油タンカー用共通構造規則

KC#790

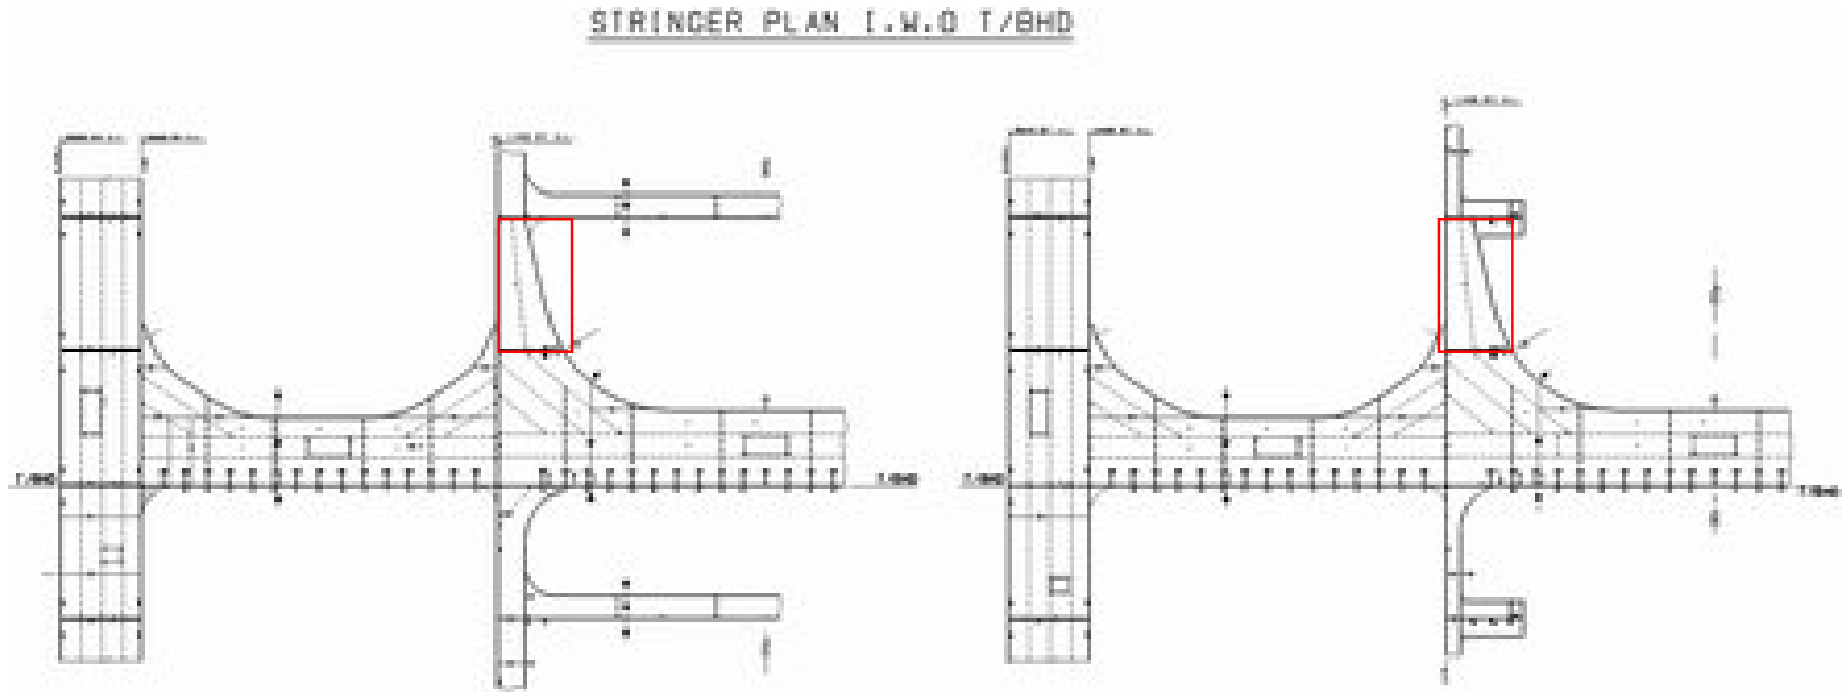
KCID No.	関連規則	種別	項目	完了日	質問	回答	添付有無
790 attc	Text 6/5.3.4.3	Question	波形隔壁の溶込み溶接	2008/8/29	<p>6節5.3.4.3により、以下の結合部には、完全溶込み溶接が要求される。</p> <p>(a) 垂直波形隔壁の下端部 (b) 波形隔壁に取り付けられるガセットプレートの下端部</p> <p>これまでの実績によると、完全溶込み溶接は、波形の下端角部(添付図A参照)にのみ使用し、残りの箇所については、部分溶込み溶接で十分と考える。</p> <p>波形の下端角部のみを完全溶込み溶接とすることが認められるか？</p>	<p>波形の全長に亘って完全溶込み溶接とする必要があります。本規定は、UR S18の要件に合致するものです。</p>	有
810	6/1.2.3.1	CI	鋼材のグレード	2008/8/22	<p>セミスピード型舵の下部支持部やスピード型舵の上部支持部のように応力集中がある舵及び舵板には、材料クラスIIIが要求されている。舵が規則の対象でないにも関わらず、このような要件が適用されるのか？</p>	<p>舵はタンカーCSRの規定対象となっていません。この要件を削除するよう、規則改正を検討します。</p>	
815	6/5.7.1.2	Question	溶接脚長	2008/9/5	<p>規則によると、溶接脚長は$f1 \cdot tp_grs$以上としなければならず、tp_grsは原則として取付け板(取付けられる部材)の板厚とする、と規定されている。"原則として"とはこれが強制ではないということの意味するのか？ PSMの面材ではしばしば厚板が用いられる。たとえば、TタイプではないL3タイプなど場合、PSMの面材が取付け板となり、非常に大きな脚長が要求される。6節5.7.1.5には、取付けられる縦通防撓材が15mm以上の場合の要求脚長が規定されているが、要求される溶接脚長を減じるものではない(本節のもととの意図は脚長を減じるためのものと理解している)。</p> <p>6節5.7.1.5は、LR規則の要件に基づいた要件で、のど厚と脚長との関係の違いにより若干の修正が加えられたものと理解している。LR規則では、部材がタンク内に設置されていない場合には、係数を0.21まで減じることができるが、CSR規則では係数に違いがない。規則で要求される脚長とする必要があるのか？ あるいはその他の代替規定があるのか、教示願いたい。</p>	<p>溶接脚長は、(結合している位置における)結合する部材の小さな方の板厚によって決定されます。従って、面材が防撓材のウェブに溶接されるL3タイプのアンクル材の場合、ウェブと面材の結合部における溶接脚長は、ウェブと面材の板厚のいずれか小さい方に基づいて決定されます。</p>

KC#1102

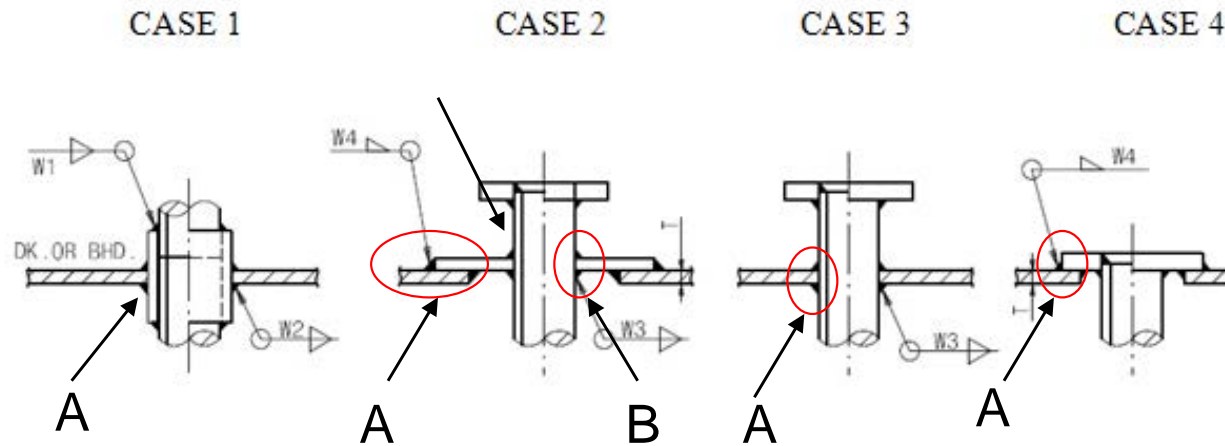
KCID No.	関連規則	種別	項目	完了日	質問	回答	添付有無
1093	Table 6.1.3	Question	中央部0.4L間の材料クラス要件	2011/4/11	<p>『表6.1.3 備考 (2) 船体中央部0.4L間の材料クラスIII、E又はEH級鋼を要求する1条の板は、800+5L(mm)以上の幅としなければならない。ただし、1,800mmを超える必要はない。 (6) 船の長さLが250mを超える船舶の中央部0.6L間は、D又はDH級鋼以上としなければならない。』 質問:この幅に関する要件が備考(2)の『中央部0.4L間』に適用されることは明白である。しかし、このような幅の要件は備考(6)には規定されていない。確認されたい。</p>	幅に関する要件は基本的に中央部0.4L間に適用されません。	
1102 attc	6/5.3.4.3	Interpretation	カラープレートにおける溶接	2011/7/8	<p>6節5.3.4.3“完全溶込み溶接” 『(e) 開口の横方向寸法が300mmを超える場合には、船体中央部0.6L間の開口端部補強材と強力甲板、舷側厚板及び船底外板部(図6.5.5参照)。また、パイプ貫通部にカラープレートを取り付ける場合には、そのカラープレートを連続隅肉溶接しなければならない。』 添付に示す4つの事例について、完全溶込み溶接又は連続隅肉溶接のどちらを用いるべきか、明確にされたい。</p>	<p>1 a) 事例1(開口が300mm以上): A(完全溶込み溶接)→スリーブは開口端部補強材とみなされる(図6.5.5の例と同等) 1 b) 事例1(開口が300mmより小さい): A(連続隅肉溶接) 2) 事例2: A(連続隅肉溶接)、B(連続隅肉溶接) 3) 事例3: A(連続隅肉溶接)→パイプは開口端部補強材ではない 4) 事例4: A(連続隅肉溶接)</p>	有
1103	Fig 6.5.5	Question	開口端部補強材における溶接	2011/7/8	スリーブ(パイプ貫通部)と船体中央部0.6L間の強力甲板間において、開口の横方向寸法が300mmを超える場合、完全溶込み溶接が要求されるか?	1) KC#1102の回答を参照ください。
